原子力発第20183号
令和2年8月31日

伊方発電所原子炉施設保安規定変更認可申請書の補正について

別添 伊方発電所原子炉施設保安規定変更比較表

図1 品質マネジメントシステムのプロセスの相互関係

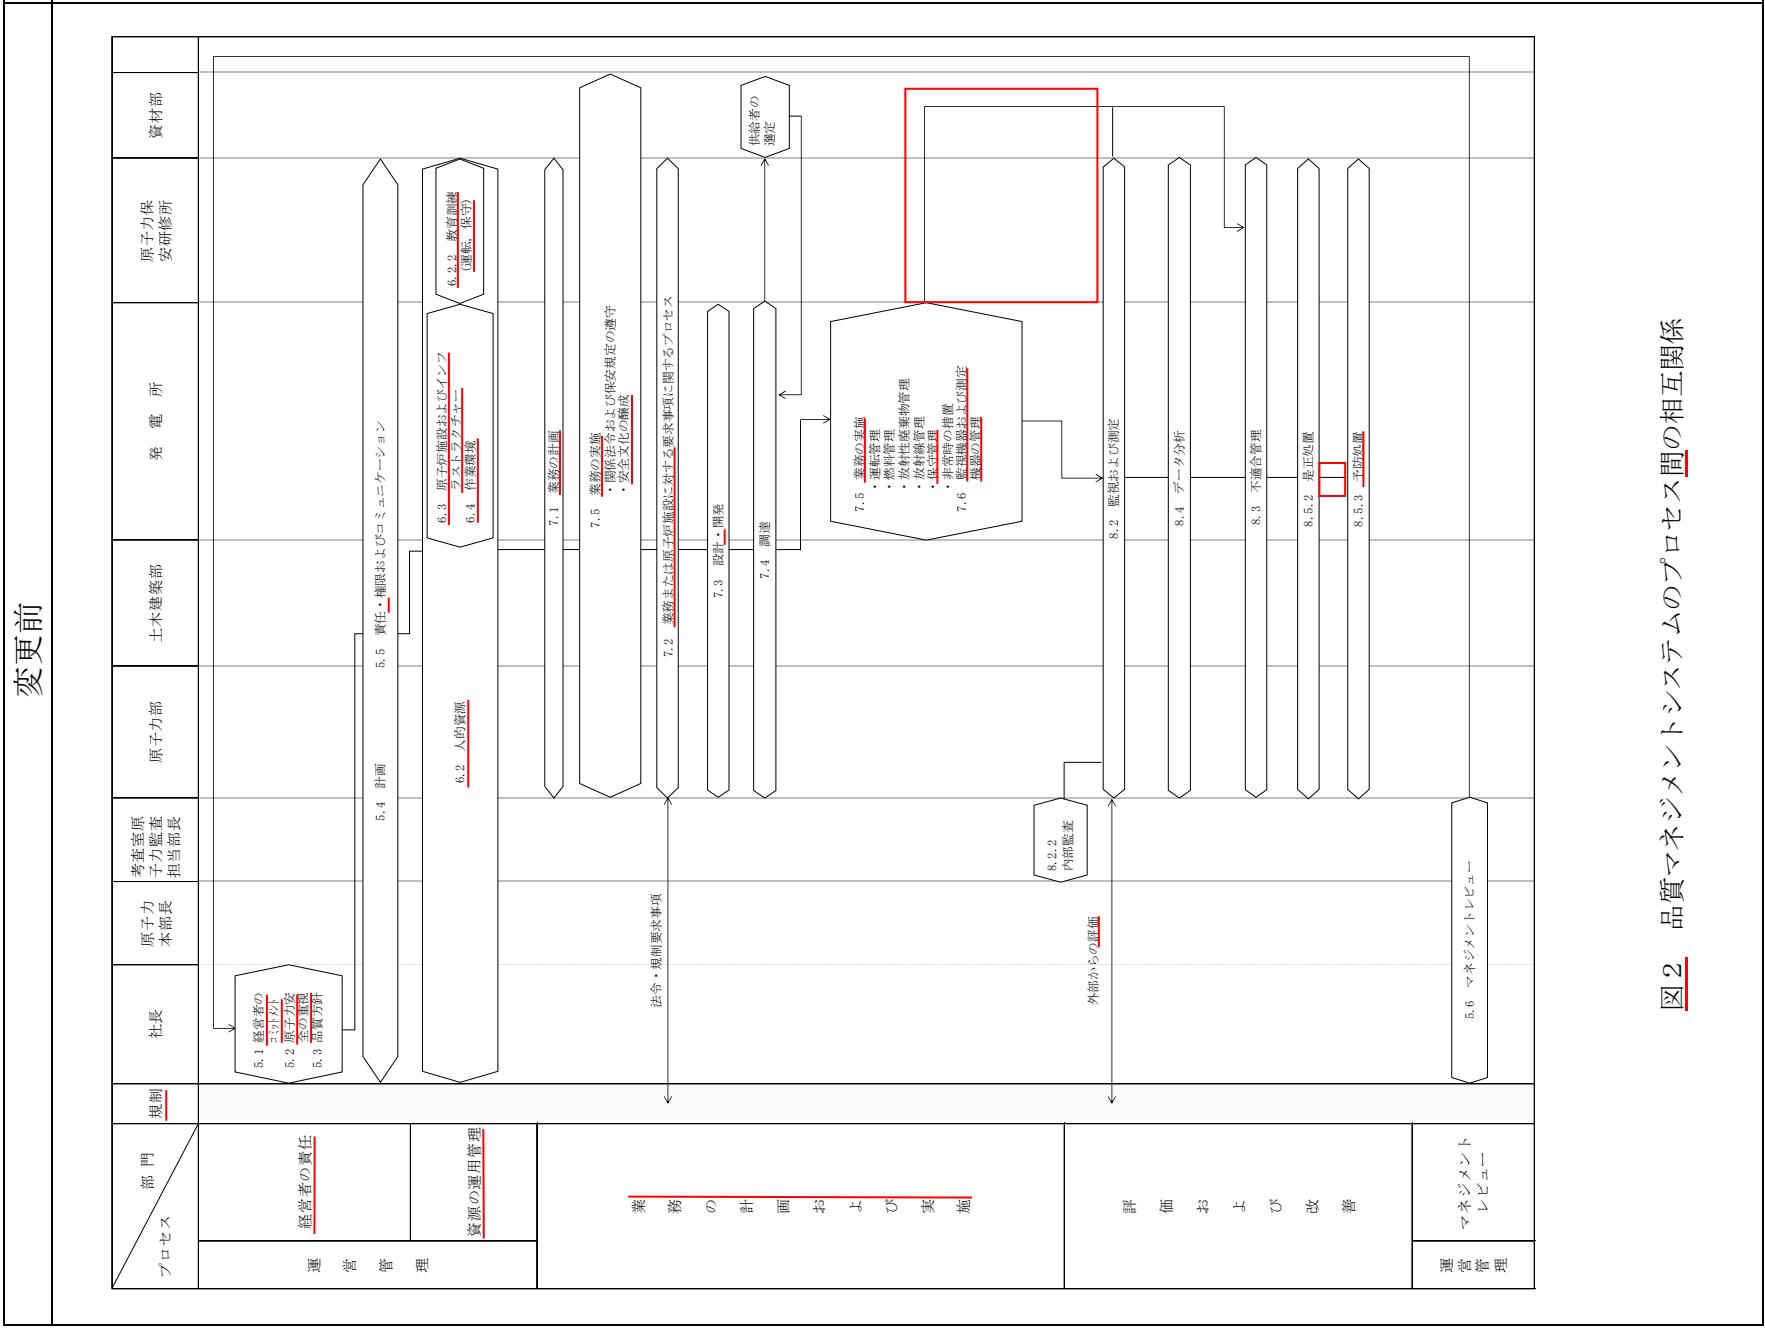
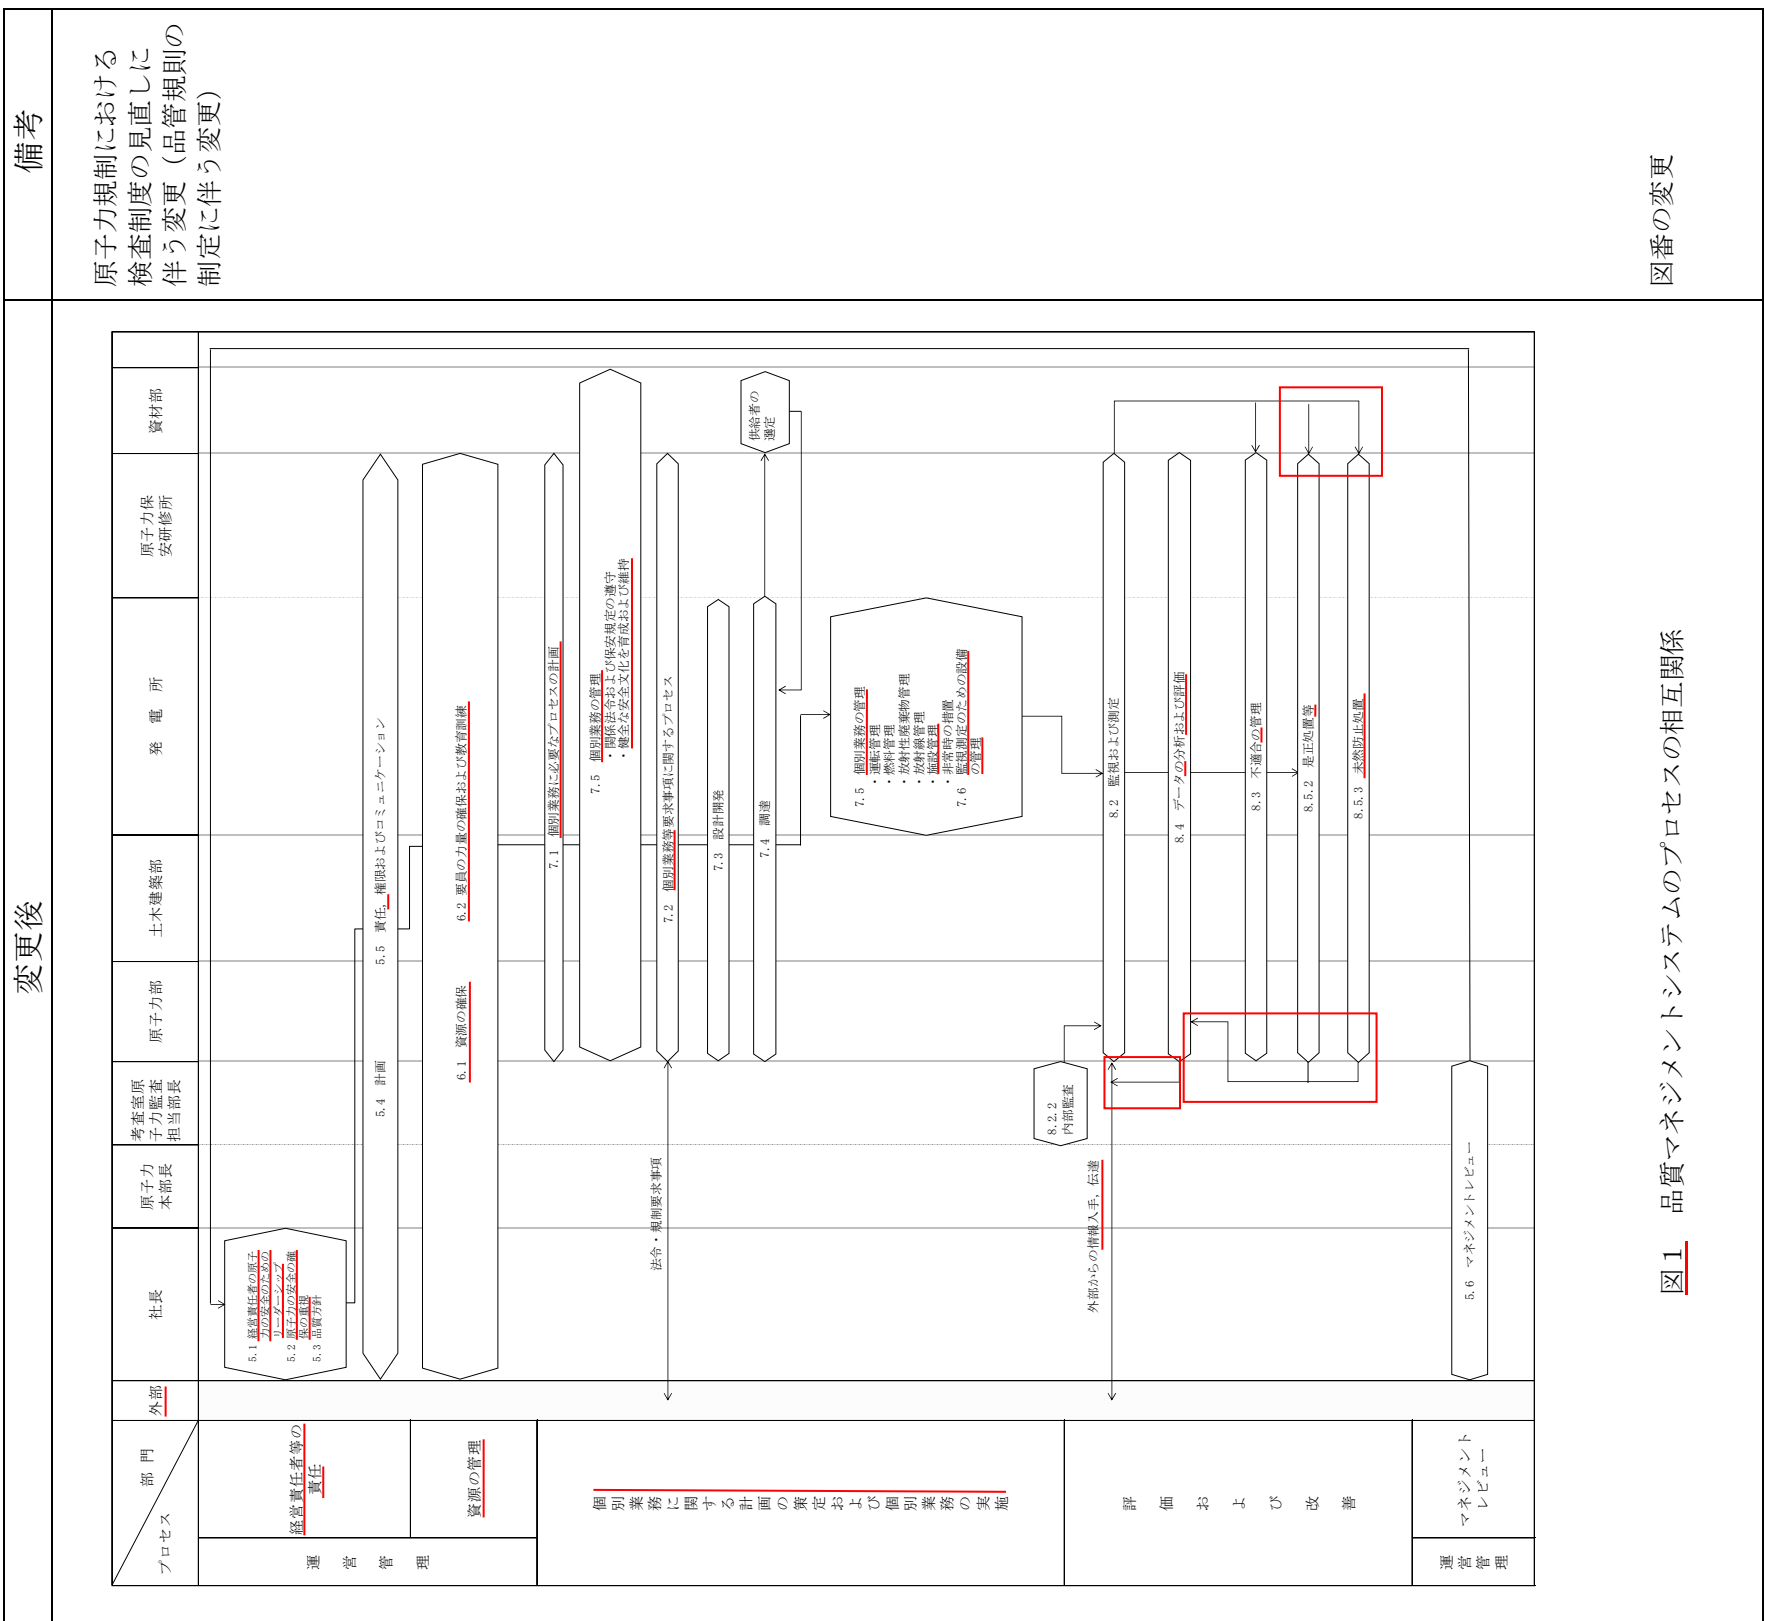
原子力規制における検査制度の見直しに伴う変更（品質規則の制定に伴う変更）

図番の変更

図2 品質マネジメントシステム文書体系図

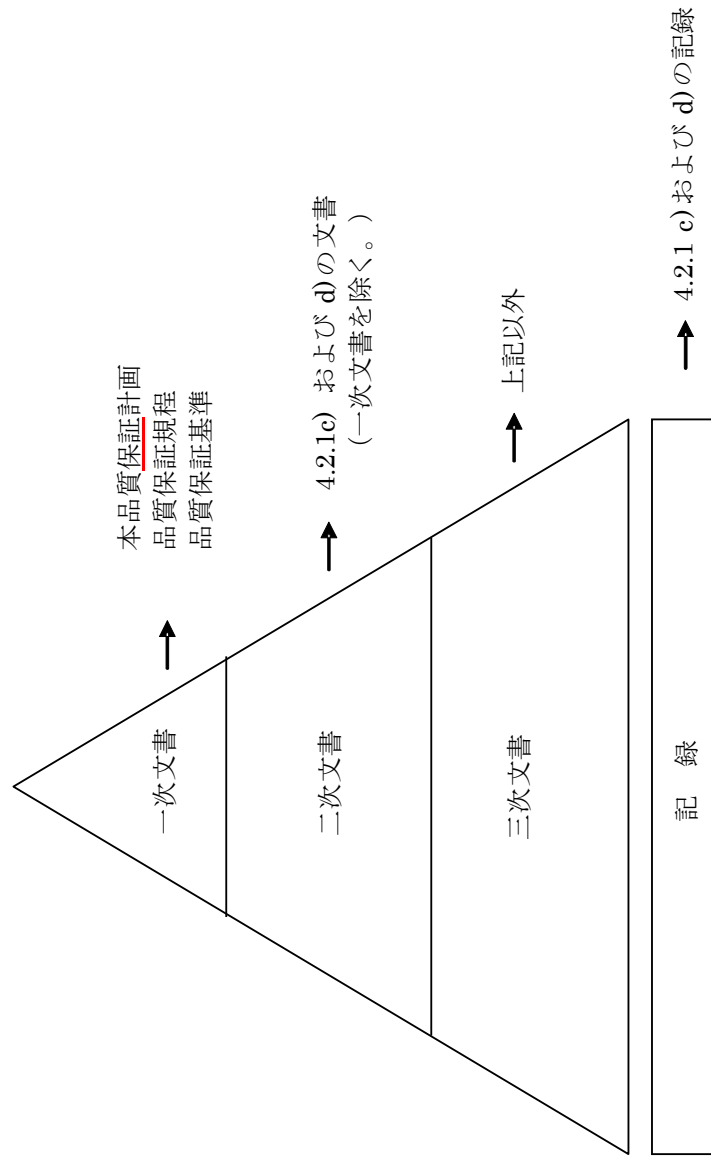
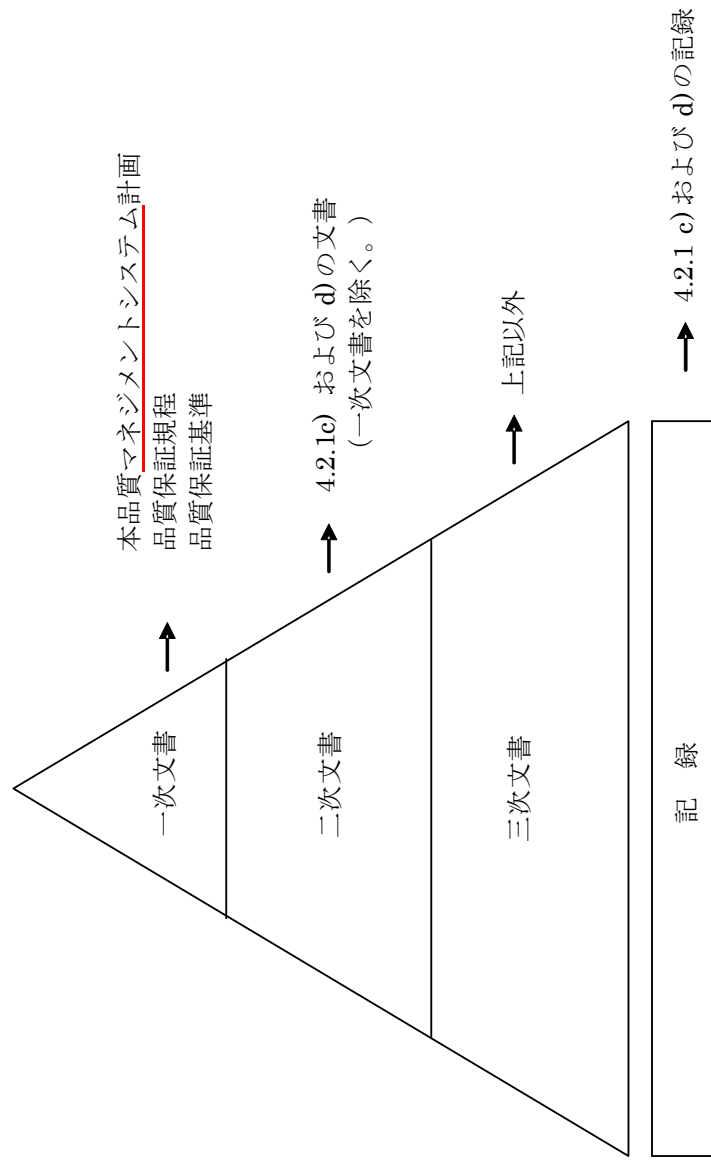
原子力規制における
検査制度の見直しに
伴う変更（品管規則の
制定に伴う変更）

図番の変更

図4

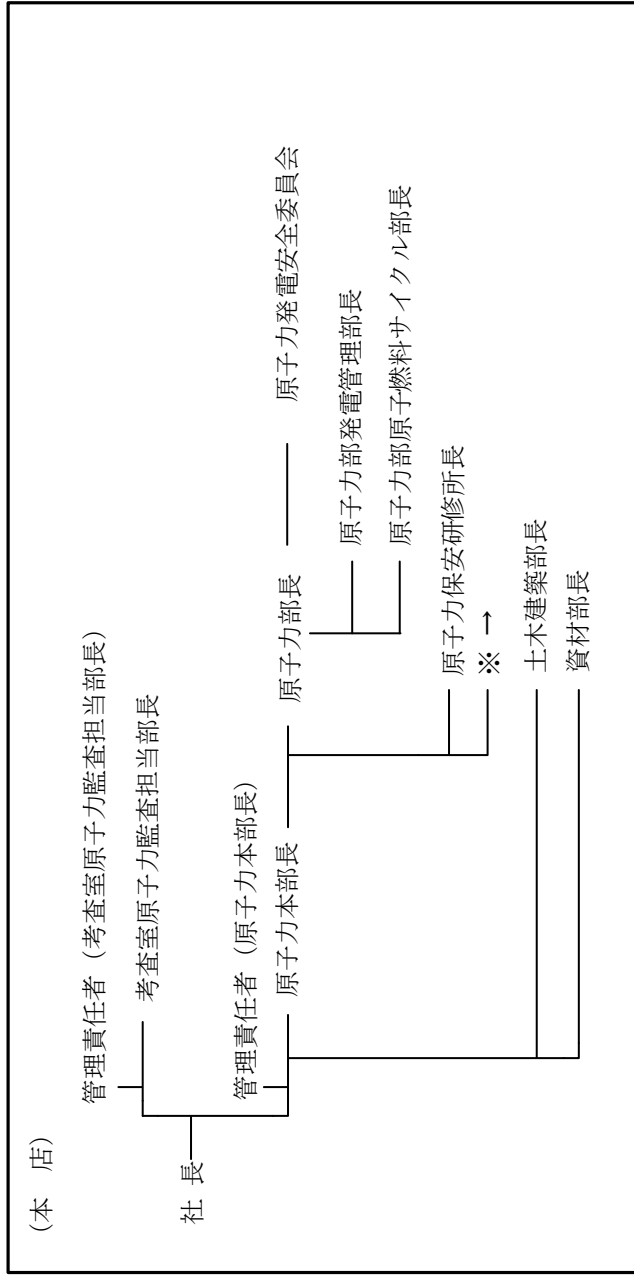
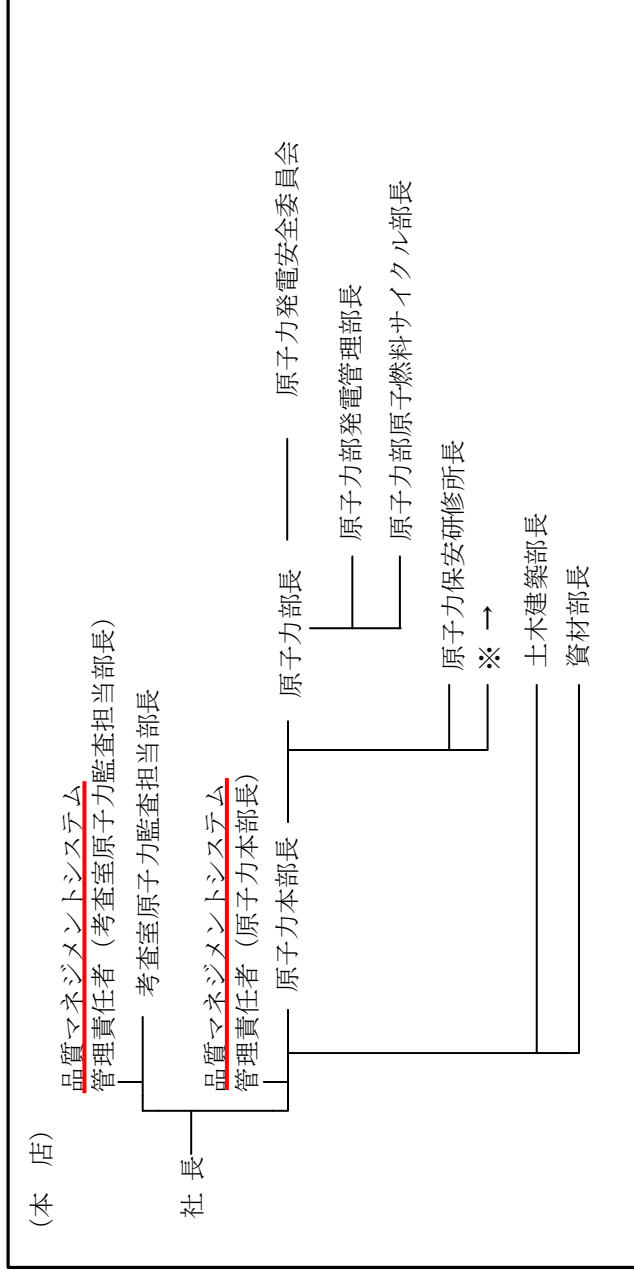
原子力規制における
検査制度の見直しに
伴う変更(品管規則
の制定に伴う用語の
変更(「管理責任者」
を「品質マネジメント
システム管理責任
者」に変更))
